WKTD.RT.7121.3.52.2018

projekt stałej organizacji ruchu polegający na lokalizacji oznakowania E-22B na drodze powiatowej nr 1108F w km 2+372, 2+432 .

PROJEKT STAŁEJ ORGANIZACJI RUCHU

STAŁA ORGANIZACJA RUCHU W ZAKRESIE OZNAKOWANIA
TURYSTYCZNEGO

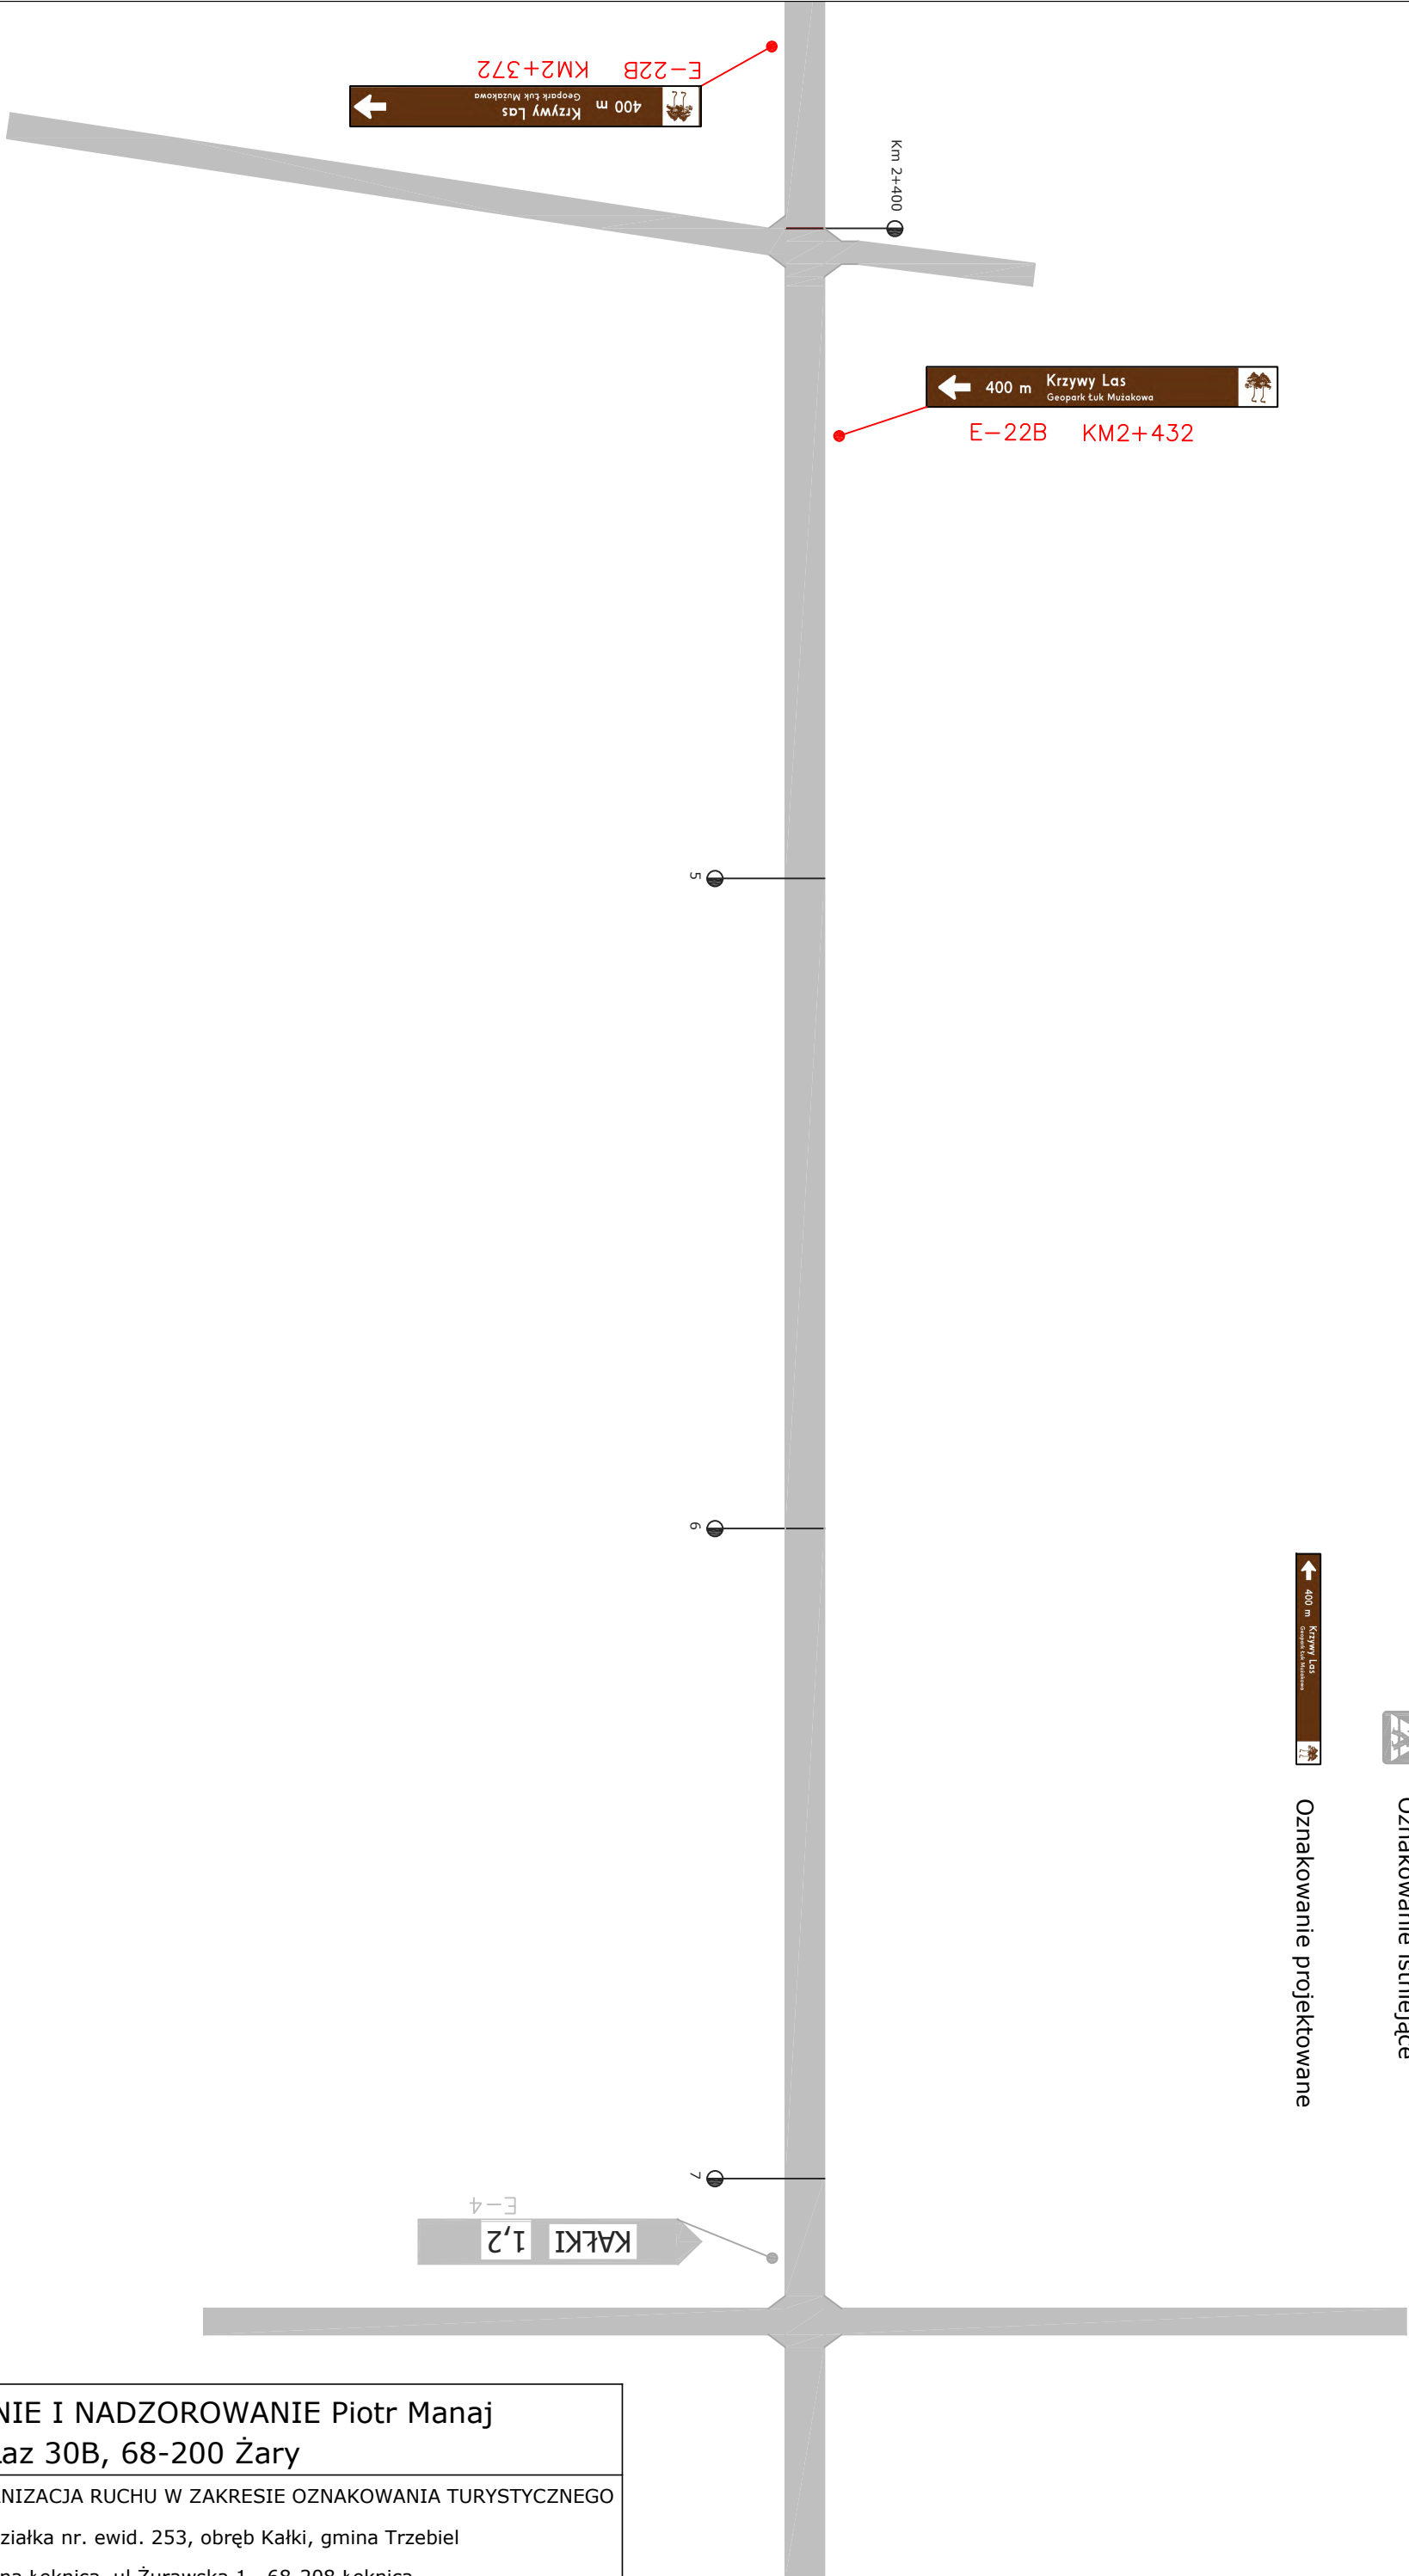
- w odniesieniu do uwag zawartych w piśmie Nadleśniczego Nadleśnictwa Lipinki, warunkiem lokalizacji oznakowania na drodze powiatowej jest zapewnienie odpowiedniej ilości miejsc postojowych poza jezdnią drogi powiatowej oraz, w uzgodnieniu z Nadleśnictwem, odpowiednie oznakowanie wjazdu na drogę leśną, celem spełnienia uwagi odnoszącej się do możliwości poruszania się ww. drogą leśną jedynie pieszych i rowerzystów,
- lokalizacja projektowanego oznakowania nie może wpływać negatywnie na widoczność istniejącego oznakowania.
